# FIDEICOMISO DE INFRAESTRUCTURA METROPOLITANA DE MONTEVIDEO

## Llamado Público N° 04/2019

### COMUNICADO N° 03

28/01/2020

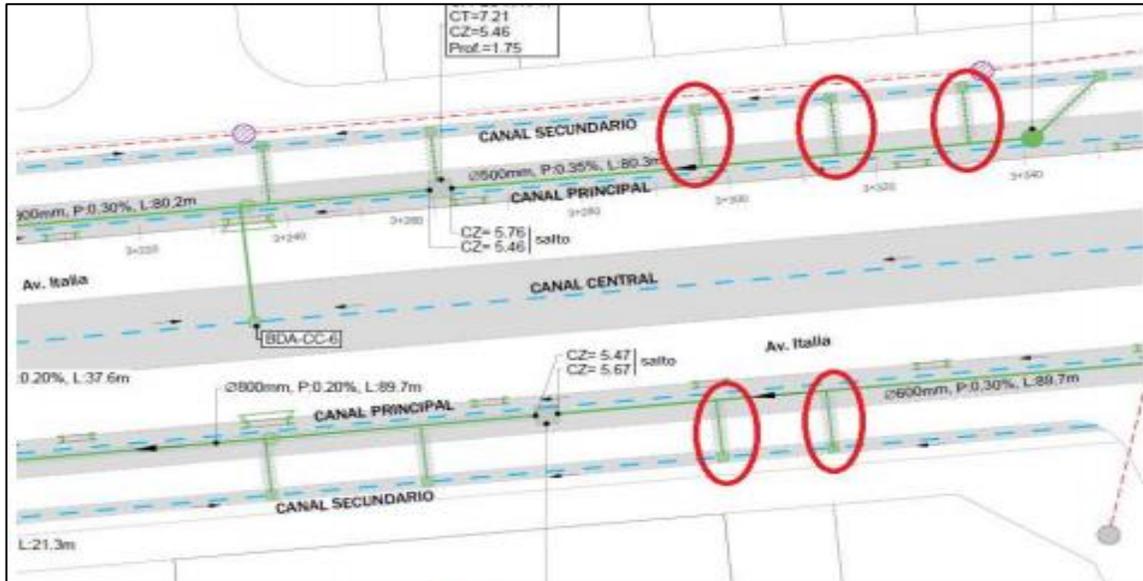
Solicitamos aclarar diámetro y cotas de zampeado de los tramos indicados en la imagen adjunta, considerando que hay tramos similares en varios planos. Según las notas en el plano esas tuberías de pluviales serían de 250 mm, pero ese ítem no existe en el rubrado, solicitamos verificar.

Los tramos indicados son conexiones de 250mm de diámetro. Están contabilizadas mediante el rubro 3.4, con un error en el diámetro. Se modifica diámetro en R2 de rubrado. Ver enmienda N°3
